*Ministero della Transizione Ecologica*

DIVISIONE V – SISTEMI DI VALUTAZIONE AMBIENTALE

**OGGETTO: [ID: 7457] Opere per l'adeguamento funzionale del molo di protezione e delle banchine del porticciolo di Nervi, in Comune di Genova, al fine della stabilizzazione del fondale del paraggio in corrispondenza del porticciolo stesso - III stralcio.  
Valutazione preliminare ai sensi dell'art. 6, comma 9, del D.Lgs. 152/2006 e ss.mm.ii. Nota tecnica.**

Confronto tra progetto sottoposto a Verifica di Assoggettabilità a VIA e progetto sottoposto a Valutazione Preliminare

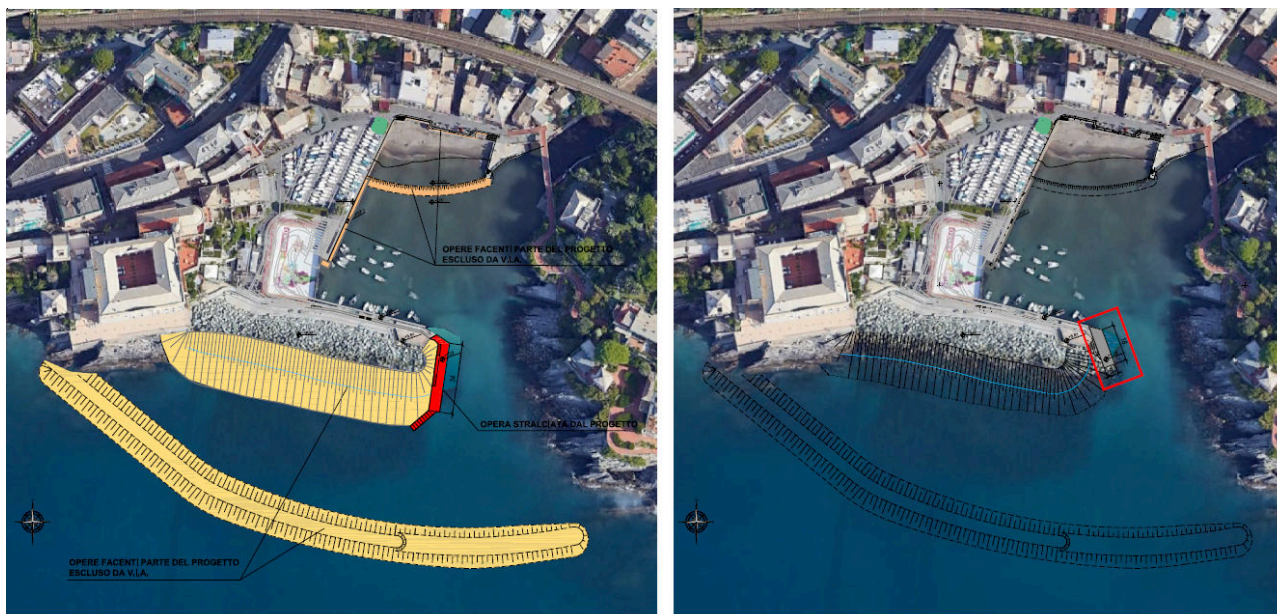
Il Comune di Genova ha ritenuto di apportare una modifica al progetto relativo al pontile, consistente nella riduzione della lunghezza del molo a 18 metri, in modo tale che la struttura risultasse completamente inserita all'interno dell'attuale scogliera, che pertanto resterebbe inalterata.

Come detto, il progetto è localizzato all’interno del porticciolo di Nervi, nel comune di Genova, e consiste nella realizzazione di un pontile lungo 18 metri e largo 6, posto in testata al molo frangiflutti, a protezione del porticciolo.

Planimetria del progetto

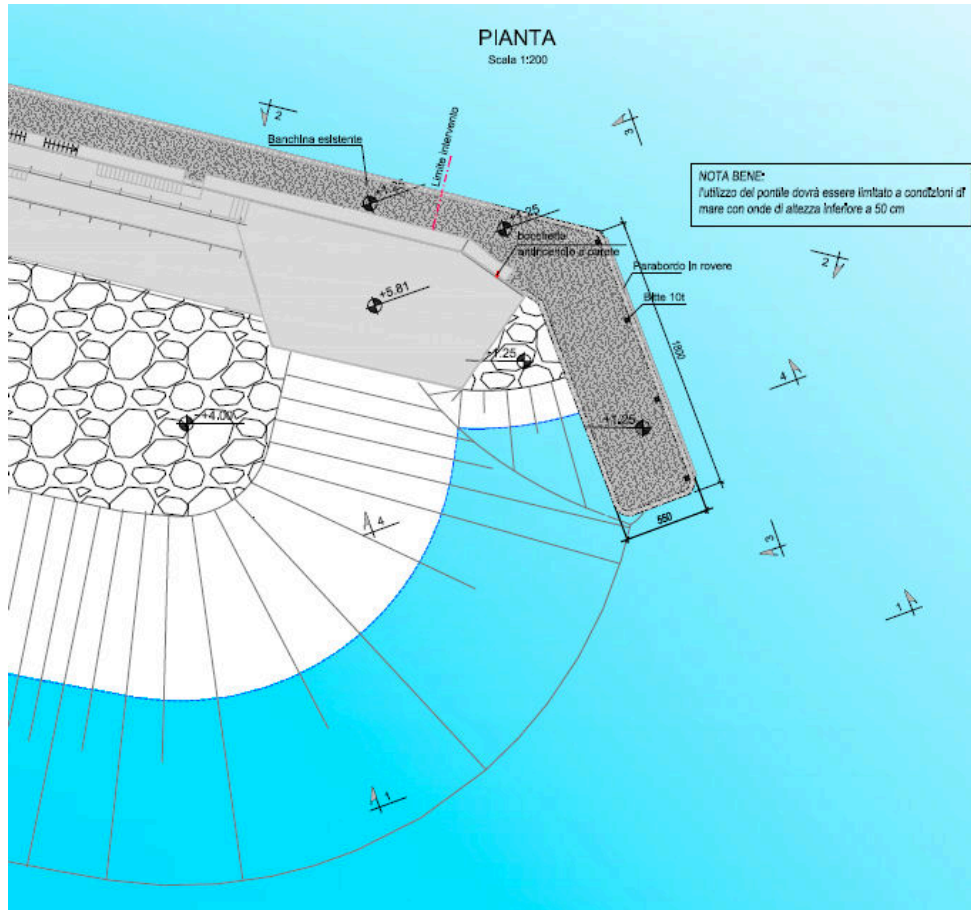
È prevista inoltre demolizione del pennello esistente, e la rimozione di parte della scogliera esistente in testata che comporterà il salpamento di ingenti quantità di scogli da ricollocare al termine dell’intervento.

La scogliera esistente sarà dunque riprofilata.

La quota di imbasamento del nuovo pontile sarà pari a quella del fondale esistente (-4,00 m s.l.m.m.). La struttura del pontile sarà costituita da piloni prefabbricati, costruiti al di fuori della zona dei lavori in apposita area, e trasportati in loco via mare.

Il pontile sarà realizzato tramite un cassone prefabbricato in c.a., a raggiungere la quota prevista del finito di +1,25 m s.l.m.m., in continuità con la banchina interna al molo frangiflutti, già prevista dal progetto approvato per la Riqualficazione del Porticciolo di Nervi nella zona della piscina. Una volta completato il pontile, saranno posti in opera massi di opportune dimensioni per raccordare ed armonizzare la testa del pontile con la scogliera di protezione del molo e limitare la spinta delle onde sulla struttura del pontile.
